RECUEIL DES ACTES
ADMINISTRATIFS SPÉCIAL
N°75-2024-445

Arrêté portant déclaration de projet emportant
la mise en compatibilité du plan local
d'urbanisme de Paris pour le projet de
désaturation de la gare RER B Cité universitaire, à
Paris (14e arrondissement)

**ARRÊTÉ n°
portant déclaration de projet emportant la mise en compatibilité du plan local d'urbanisme
de Paris pour le projet de désaturation de la gare RER B Cité universitaire, à Paris (14^e
arrondissement)**

Figure 4 : Extrait du PLU de Paris avant et après mise en compatibilité pour l'EBC, source : PLU Paris

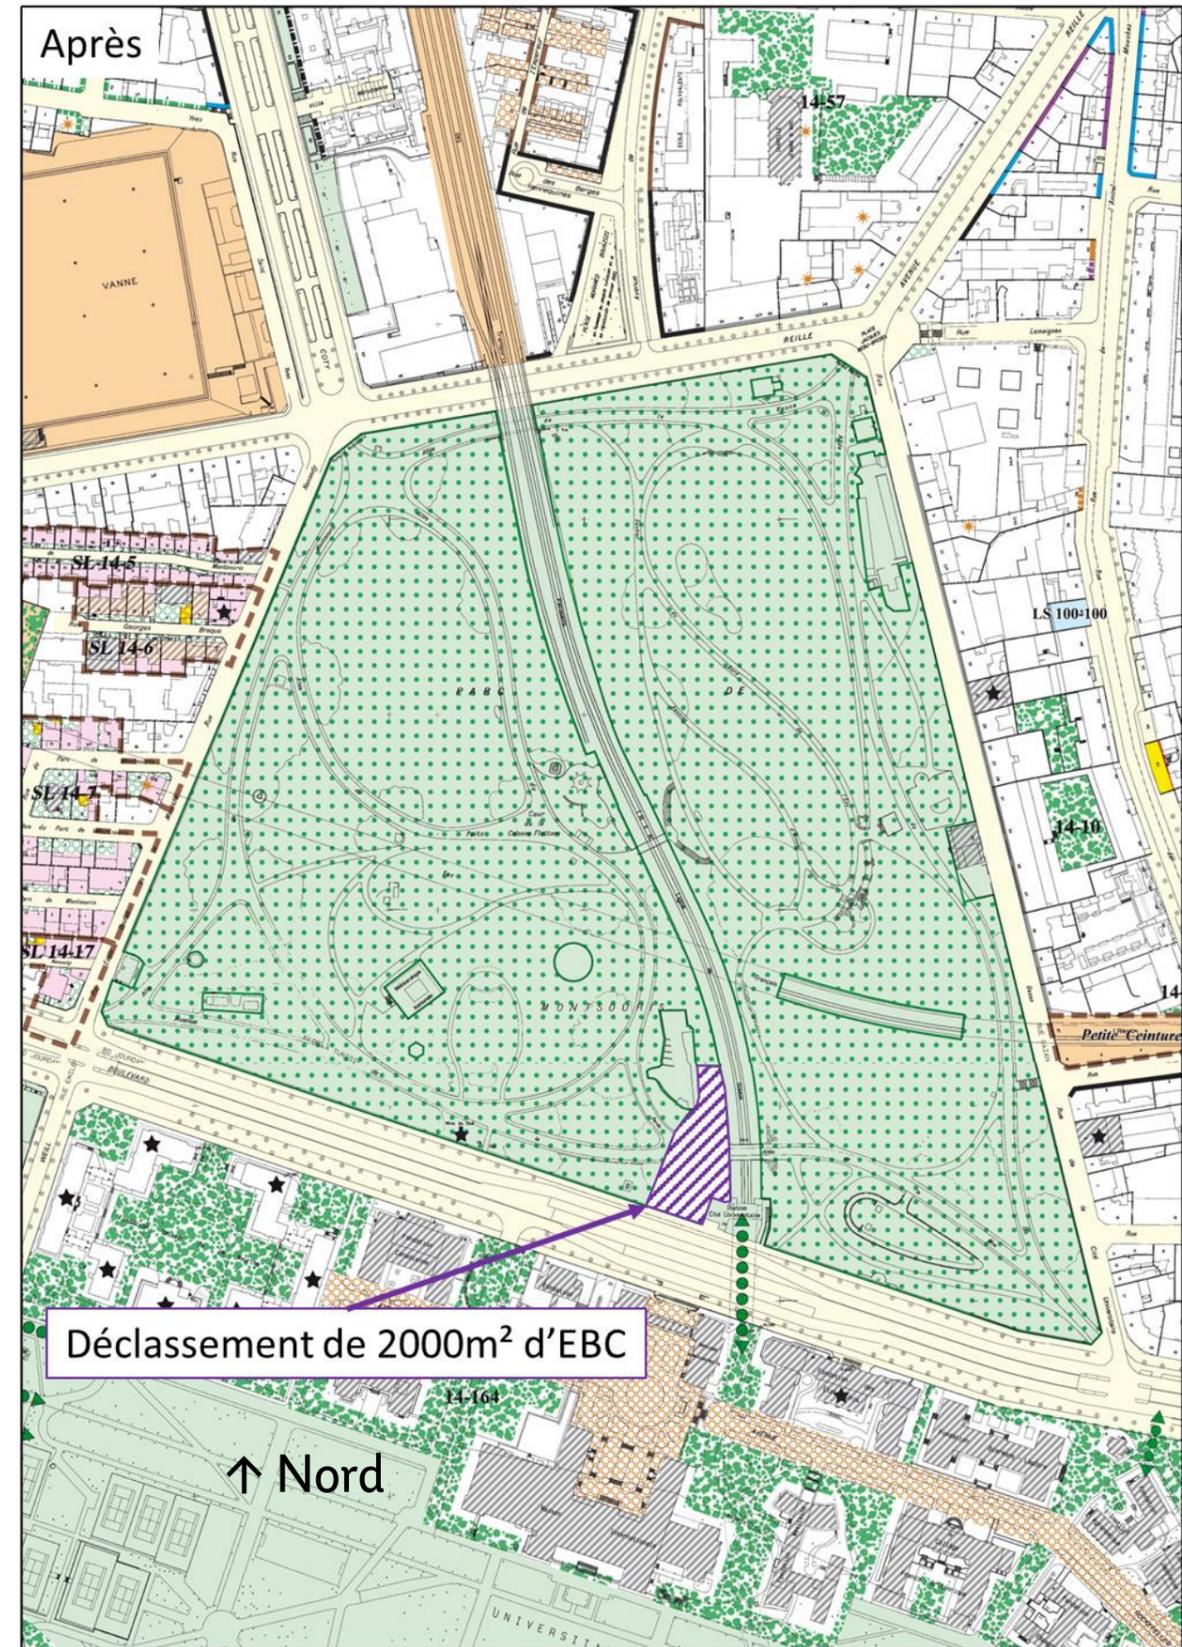
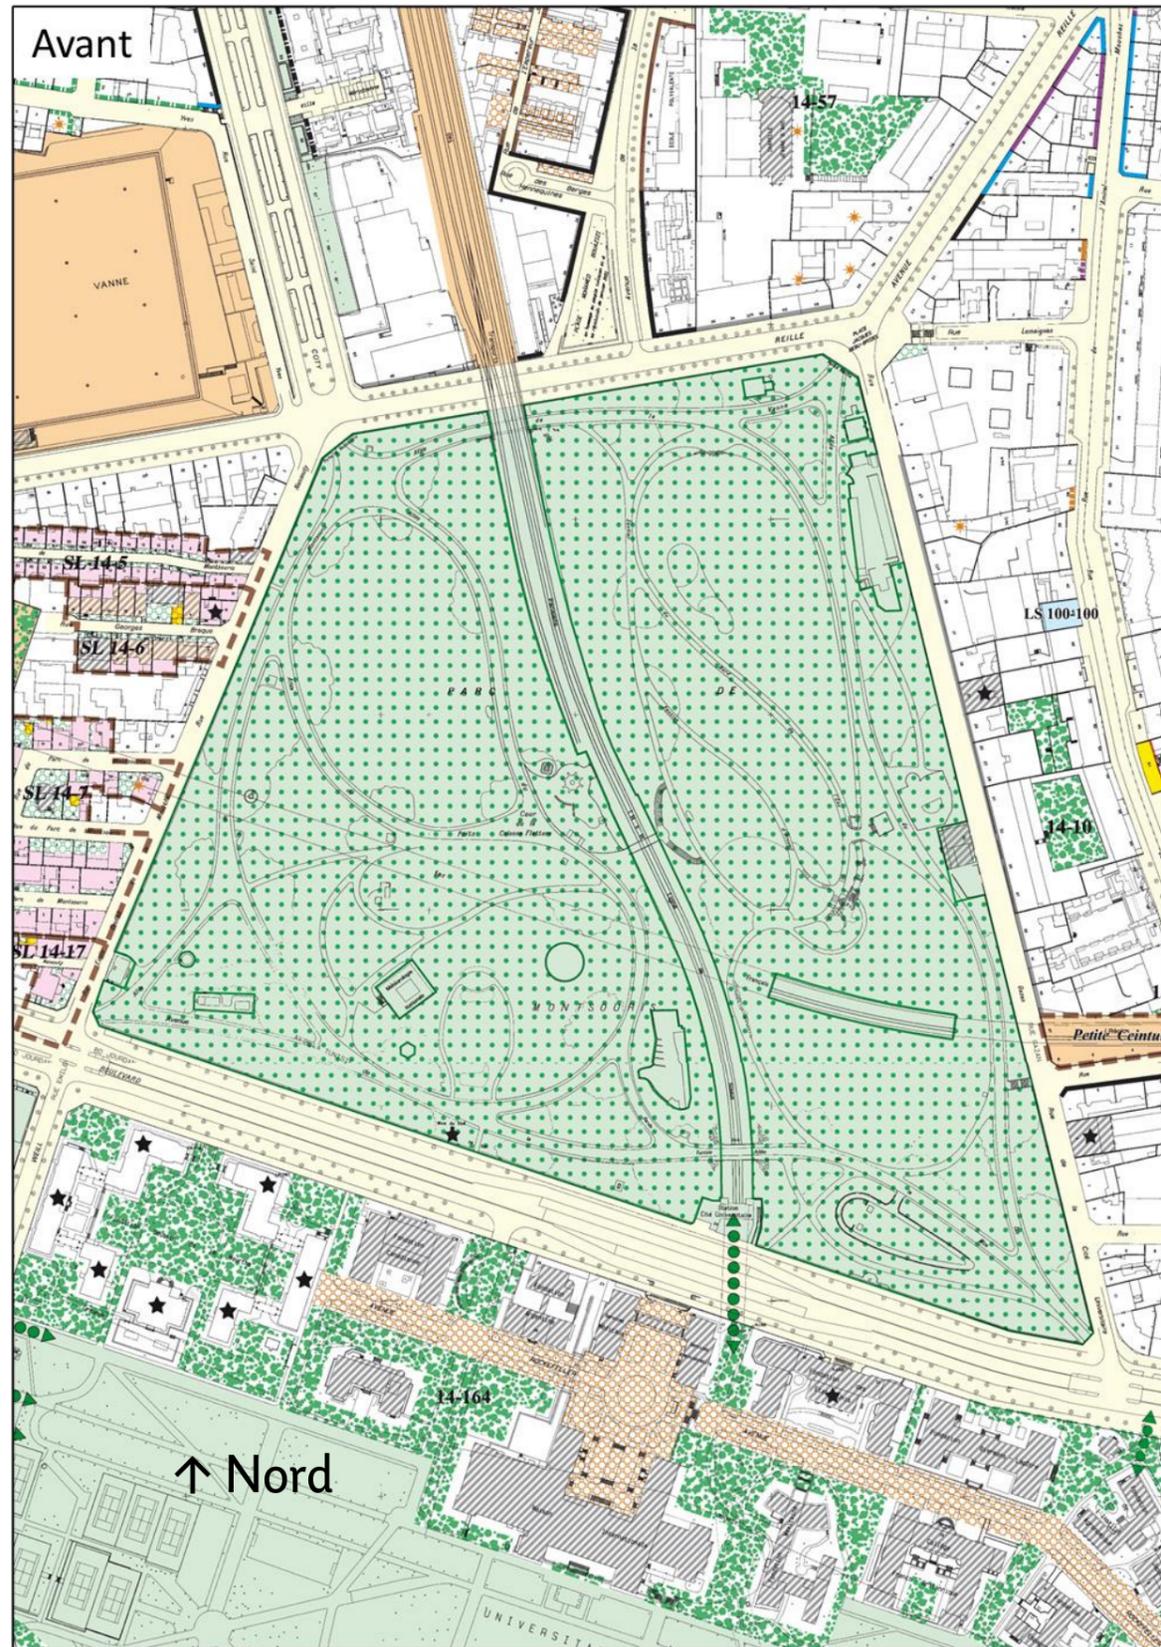
CONSIDÉRANT qu'en conséquence, pour permettre la réalisation du projet de désaturation de la gare Cité Universitaire du RER B il est nécessaire de modifier le périmètre de l'EBC dans l'atlas général du règlement du PLU ;

Les pièces graphiques suivantes présentent les plans de zonage avant mise en compatibilité puis les plans de zonage après mise en compatibilité.
